**AVIS RELATIF À LA PROTECTION
CONTRE LES EVENTUELS EFFETS NOCIFS ET NUISANCES
PROVOQUÉS PAR LES RAYONNEMENTS NON IONISANTS
GÉNÉRÉS PAR DES ANTENNES ÉMETTRICES STATIONNAIRES**

Commune : BEAUMONT - Exploitant : ORANGE

Référence exploitant : 309C1_4/ 32309C1_1/ 42309C1_1/ 52309C1_1

Rapport n° 3528 / 2025

Figure 1 : Vue en plan des lieux de séjour et des points de contrôle

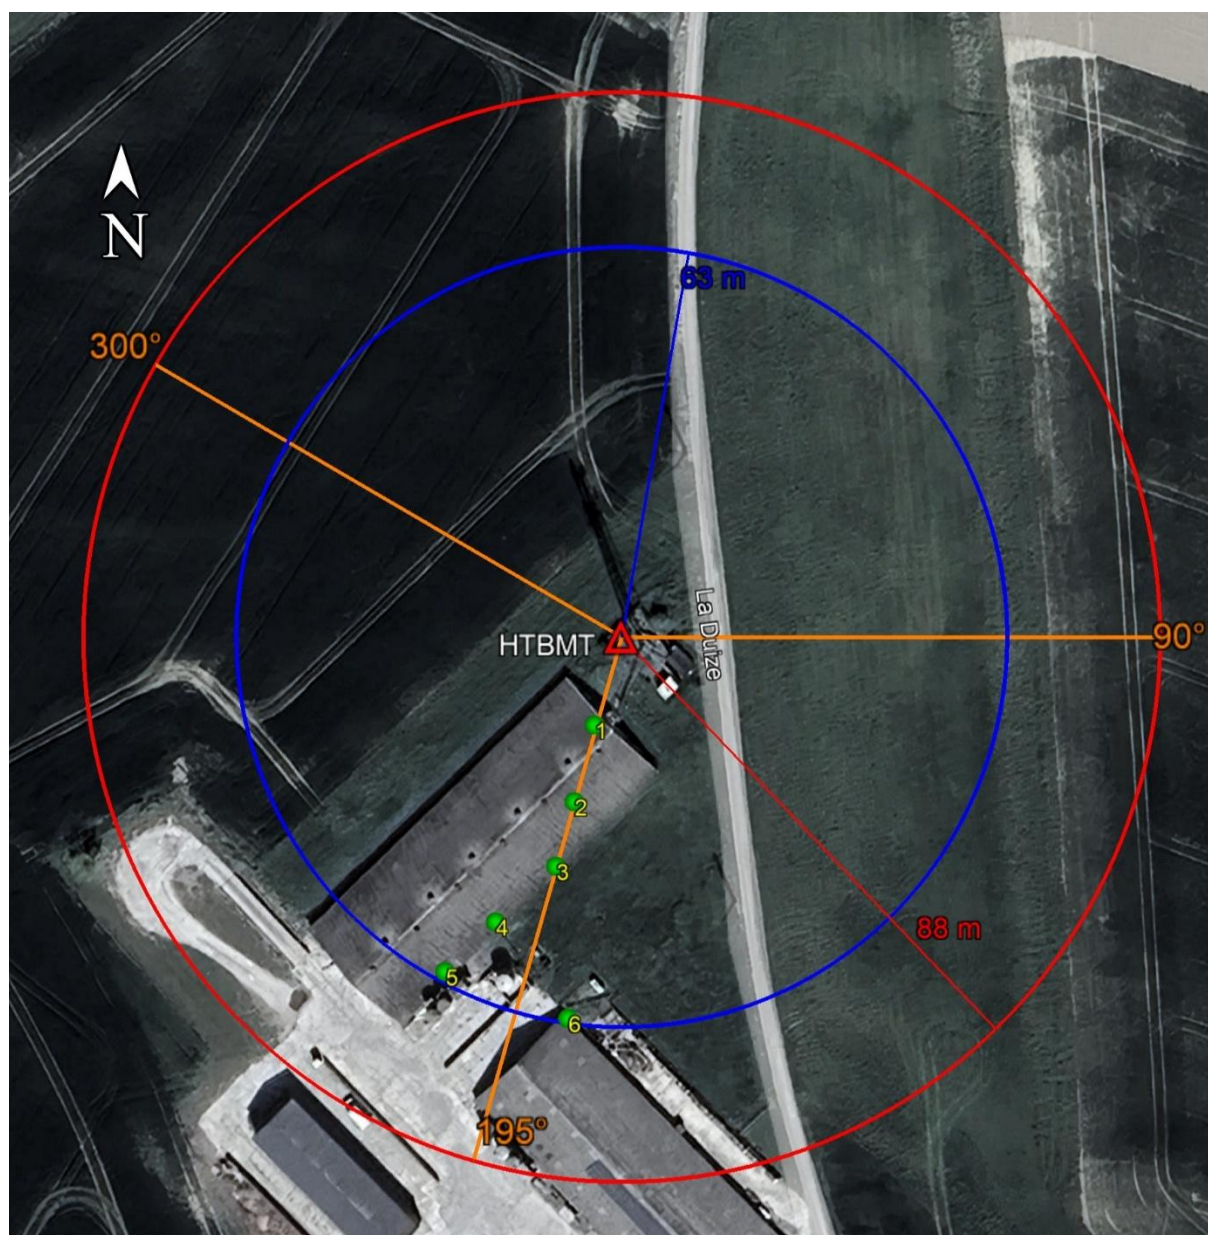
- le numéro du point de contrôle repris sur un des plans de la figure 1;
- le numéro du LS dans lequel se trouve le point de contrôle de la 1^{ère} colonne ;
- l'atténuation d'obstacle prise en compte pour le calcul de l'indice d'exposition dans le LS ;
- le résultat du calcul de l'indice d'exposition.

N° point de contrôle	LS	Atténuation (dB)	Indice d'exposition relatif à la limite par installation IE_i
4	LS1	3,0	0,018
3	LS1	3,0	0,018
2	LS1	3,0	0,018
6	LS6	3,0	0,017
5	LS1	3,0	0,016
1	LS1	3,0	0,007

En ce qui concerne les antennes de l'installation mentionnées dans le tableau 1, la distance maximale à laquelle la limite pourrait être atteinte, à l'extérieur, est égale à 83,0 m. S'il n'y a pas de LS à une distance inférieure, les antennes respectent forcément la limite d'immission.

Dans le cas des LS situés à l'intérieur des bâtiments, une atténuation d'obstacle est prise en compte et il en résulte que la distance maximale à laquelle la limite pourrait être atteinte se réduit à 59,3 m.

Figure 2 : Vue en plan des installations d'antennes dans un rayon de 300 mètres autour de l'installation faisant l'objet de la demande d'avis

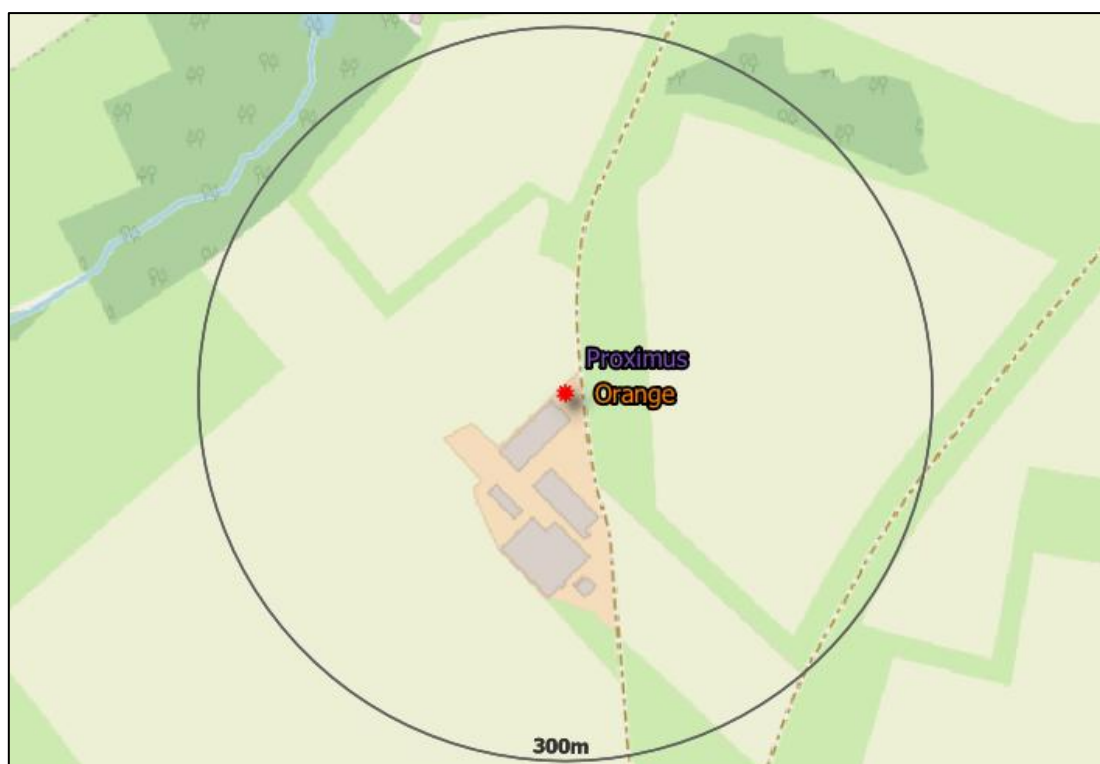
Le plan en projection verticale de la figure 2 indique la localisation des installations d'antennes émettrices stationnaires visées par le décret et situées dans un rayon de 300 mètres autour de l'installation référencée dans le paragraphe 2 et localisée au centre du cercle. Les données de localisation de ces antennes et les avis correspondant sont accessibles via le cadastre en ligne des antennes émettrices stationnaires⁸. Les installations prises en compte dans l'évaluation du respect de la limite cumulative sont les installations d'antennes émettrices déclarées en service par l'exploitant à la date du présent avis, à l'exception de l'installation référencée dans le paragraphe 2 et éventuellement d'autres installations ayant fait l'objet d'une demande d'avis à la même date et qui sont situées à l'intérieur de la zone de 300 mètres de rayon.

- a) il y a au plus 4 installations d'antennes émettrices stationnaires présentes dans la zone d'évaluation de 300 mètres de rayon représentée dans la figure 2, y inclus l'installation référencée dans le paragraphe 2 : la limite cumulative définie à l'article 4, §2 du décret est nécessairement respectée dans les lieux de séjour à l'intérieur de la zone d'évaluation de 300 mètres de rayon ;

- b) il y a exactement 5 installations d'antennes émettrices stationnaires présentes dans la zone d'évaluation de 300 mètres de rayon représentée dans la figure 2, y inclus l'installation référencée dans le paragraphe 2 et il existe, pour 3 ou 4 de ces installations, un avis attestant le respect de la limite abrogée de 3 V/m : la limite cumulative définie à l'article 4, §2 du décret est nécessairement respectée dans les lieux de séjour à l'intérieur de la zone d'évaluation de 300 mètres de rayon ;

- c) dans tous les autres cas, il a été vérifié que la limite cumulative définie à l'article 4, §2 du décret n'est pas dépassée dans les lieux de séjour sur base du nombre d'installations localisées dans la zone d'évaluation de 300 mètres de rayon représentée dans la figure 2, de leur localisation ainsi que des données inscrites dans la figure 1 et au paragraphe 4 du présent avis et dans les avis attestant le respect de la limite par installation ou de la limite abrogée de 3 V/m relatifs aux autres installations reprises dans la figure 2.

Compte tenu des considérations ci-dessus, il apparaît que l'intensité du rayonnement électromagnétique généré, dans les lieux de séjour situés dans un rayon de 300 mètres autour de l'installation référencée dans le paragraphe 2, par l'ensemble des antennes émettrices stationnaires de l'ensemble des exploitants du même site d'antennes émettrices stationnaires respecte la limite fixée à l'article 4, § 2 du décret.
